## Documento de Respuesta a Nota DEIA-DEEIA-AC-0101-2908-2024

1. Mediante **MEMORANDO-DIAM-1002-2024**, se realizó la verificación de coordenadas por la Dirección de Información Ambiental, donde informa que con los datos proporcionados se determinó lo siguiente "Plataforma WFG-10: 6,874.27 m<sup>2</sup>; Plataforma WTG-8: 6,805.07 m<sup>2</sup>; Plataforma WTG-14: 6.996.7 m<sup>2</sup>; FR-24585: 1 ha+ 2,856.28 m<sup>2</sup>; FR-24586: 1 ha+ 4,148.81 m<sup>2</sup>; FR-24512: 1 ha+ 0168.35 m<sup>2</sup>; FR-24511: 1 ha+ 2,825.47 m<sup>2</sup>; FR-24510: 1 ha+ 1.017.55 m<sup>2</sup> Finca SJD18026: 12 ha+ 5,658.52 m<sup>2</sup>; FR-377254: 3 ha+ 6,383.17 m<sup>2</sup>; FR-448847: 3 ha+ 8,406.93 m<sup>2</sup>; Subestación La Colorada: 2 ha+ 0299.82 m<sup>2</sup>; S.E: 6. 744.00 m<sup>2</sup>; Zanja media tensión camino público: 1 ha+ 0036.35 m<sup>2</sup>; Puntos: Aerogeneradores, muestreo de calidad de aire y ruido, sondeos, buffer hídrico, LMT-Soterrado; Fuera del SINAP"; además, indicó que "los datos de Zanja media tensión en caminos públicos y S.E. solo se presentaron en shp, más no en Excel; los datos de LMT-Soterrado y Buffer Hídrico, no se generaron ya que no mantienen secuenc

Figura 1 Mapa de Buffer Hídricos

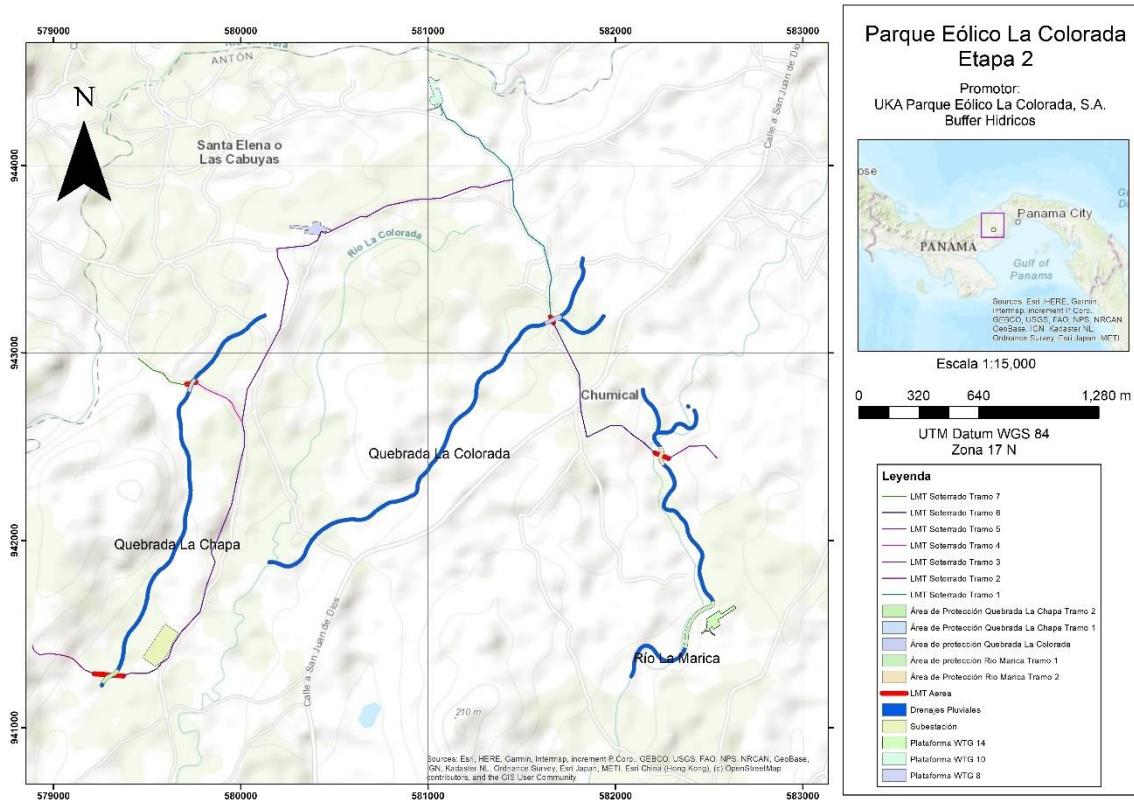
**b) Presentar las coordenadas del Buffer hídrico y de LMT-Soterrado, ya que la secuencia lógica de las mismas no permitió generar polígono.**

R/. El buffer hídrico fue ajustado a los cuerpos hídricos colindantes con estructuras del proyecto o los cruces aéreos de la LMT, ver figura 1 como referencia, este buffer es de 10 metros a ambos lados del cauce, de acuerdo con lo establecido en el artículo 23 de la Ley 1 de 3 de Febrero de 1994. Ver anexo 1 mapa de buffer hídricos.

*FIGURA 2 EXPOSICIÓN AL CAMBIO CLIMÁTICO DEL PROYECTO*

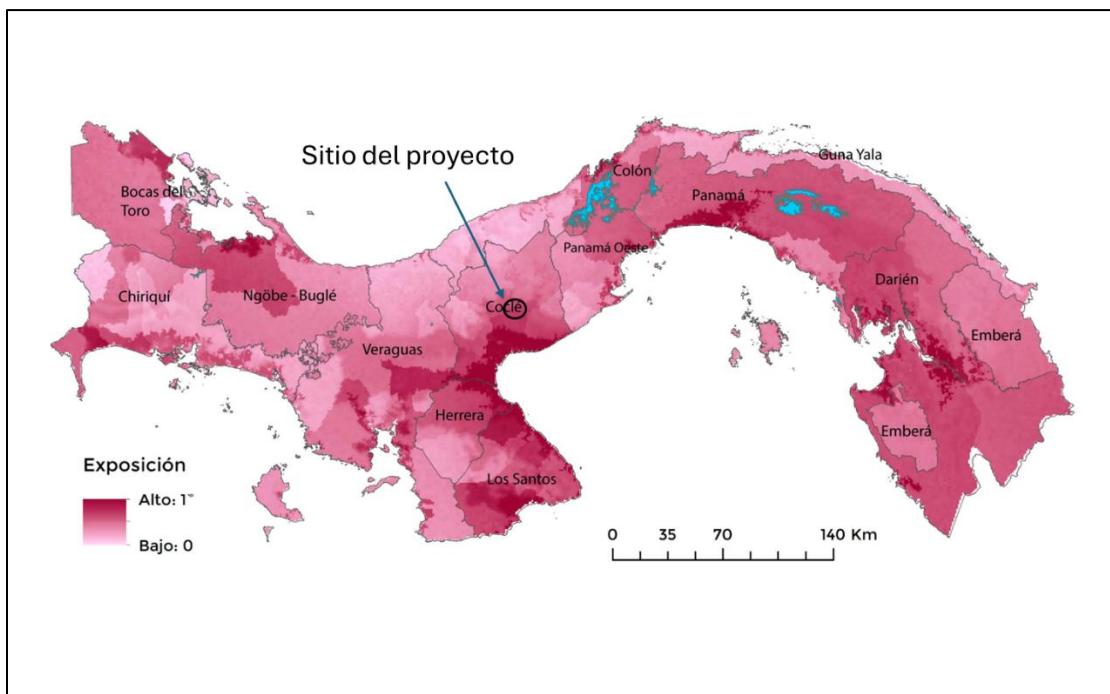
- a. El promotor deberá localizar el área del proyecto en el mapa de exposición nacional e identificar el nivel de exposición según el rango establecido dentro del Índice de vulnerabilidad Nacional de Cambio Climático elaborado por el Ministerio de Ambiente.
- b. El Promotor deberá hacer una tabla con las exposiciones potenciales y amenazas de cada parte del proyecto, I y hacer un análisis sustancial plasmado en un máximo de cuatro párrafos.

R/. El corregimiento de San Juan de Dios al encontrarse en una exposición media a las variabilidades del cambio climático, tal y como se observa en la siguiente figura:

Figura 6 Capacidad adaptativa del proyecto al cambio climático

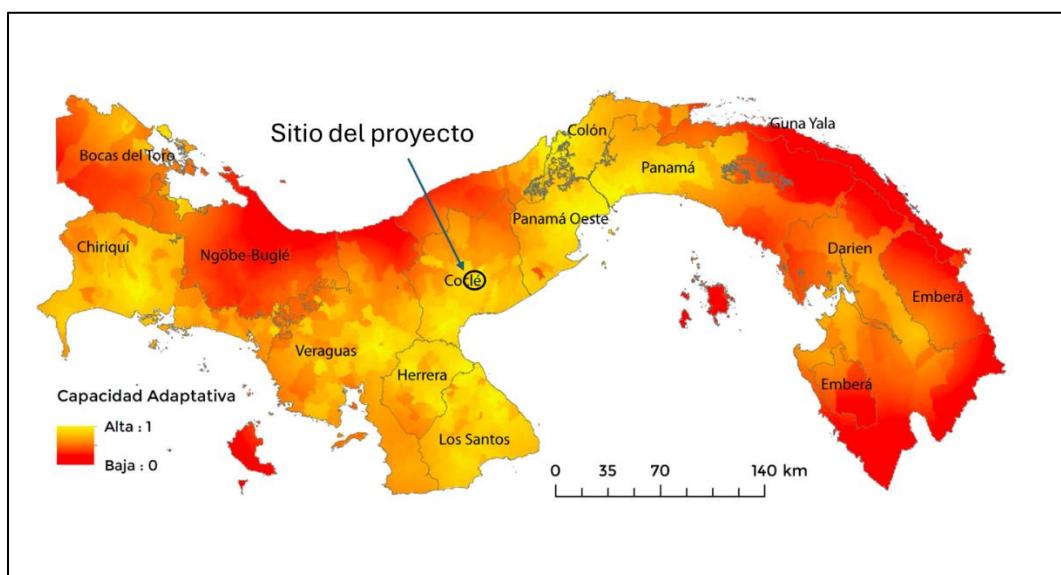
¿Qué medidas de adaptación se viene realizando en la zona donde se emplazará el proyecto?

R/. De acuerdo con el mapa de capacidad adaptativa nacional que se presenta en la figura 4.
